**AVIS RELATIF À LA PROTECTION
CONTRE LES EVENTUELS EFFETS NOCIFS ET NUISANCES
PROVOQUÉS PAR LES RAYONNEMENTS NON IONISANTS
GÉNÉRÉS PAR DES ANTENNES ÉMETTRICES STATIONNAIRES**

Commune : GRACE-HOLLOGNE - Exploitant : ORANGE

Référence exploitant : 306L1_3/ 30379L1_5/ 40379L1_1/50379L1_1

Rapport n° 2982 / 2024

Figure 1 : Vue en plan des lieux de séjour et des points de contrôle

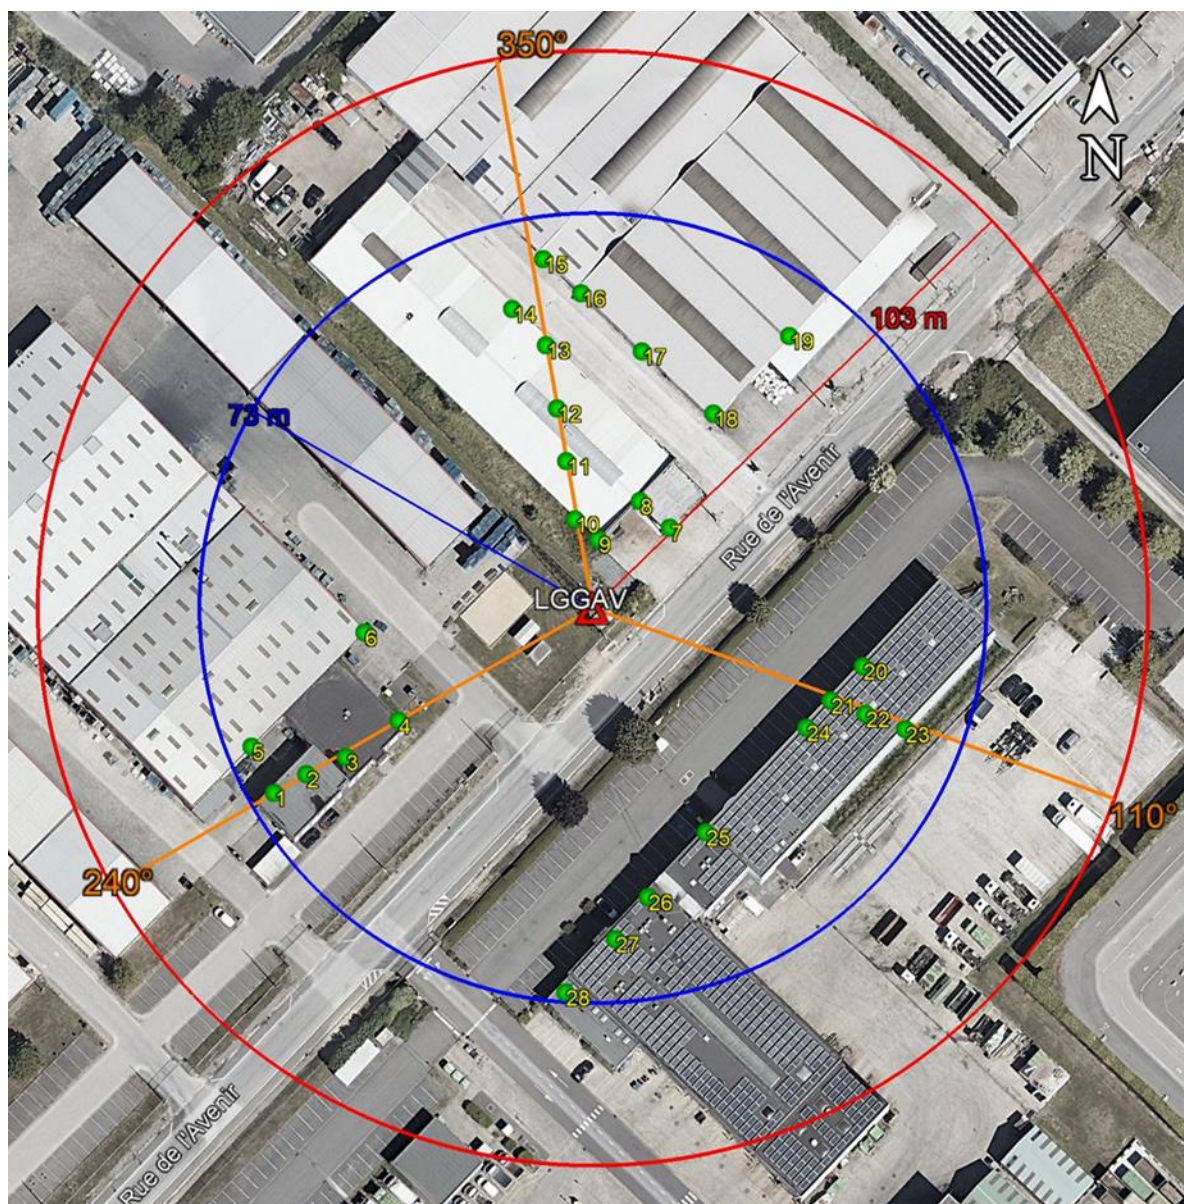
Les fréquences d'émission, la puissance rayonnée par chacune des antennes et leur gain permettent de déterminer le rayon de la zone à analyser. Tout dépassement de la limite par installation est exclu en dehors de cette zone. Le tableau 2 reprend les 35 LS² pour lesquels l'indice d'exposition est le plus élevé. Les différentes colonnes indiquent :

- le numéro du point de contrôle repris sur un des plans de la figure 1;
- le numéro du LS dans lequel se trouve le point de contrôle de la 1^{ère} colonne ;
- l'atténuation d'obstacle prise en compte pour le calcul de l'indice d'exposition dans le LS ;
- le résultat du calcul de l'indice d'exposition.

En ce qui concerne les antennes de l'installation mentionnées dans le tableau 1, la distance maximale à laquelle la limite pourrait être atteinte, à l'extérieur, est égale à 100,2 m. S'il n'y a pas de LS à une distance inférieure, les antennes respectent forcément la limite d'immission.

Dans le cas des LS situés à l'intérieur des bâtiments, une atténuation d'obstacle est prise en compte et il en résulte que la distance maximale à laquelle la limite pourrait être atteinte se réduit à 70,9 m.

Les résultats de l'évaluation décrite au paragraphe 4 indiquent que les antennes émettrices stationnaires de l'installation faisant l'objet du présent avis ne produisent pas, dans un lieu de séjour, un rayonnement électromagnétique maximum supérieur aux limites fixées à l'article 4 du décret.

En conclusion, les antennes émettrices stationnaires faisant partie de l'installation référencée dans le paragraphe 2 et dont les caractéristiques techniques sont résumées dans le tableau 1 **respectent les limites d'immission** fixées à l'article 4 du décret du 8 décembre 2022 (M.B. du 16.12.2022) modifiant le décret du 3 avril 2009 relatif à la protection contre les éventuels effets nocifs et nuisances provoqués par les rayonnements non ionisants générés par des antennes émettrices stationnaires.
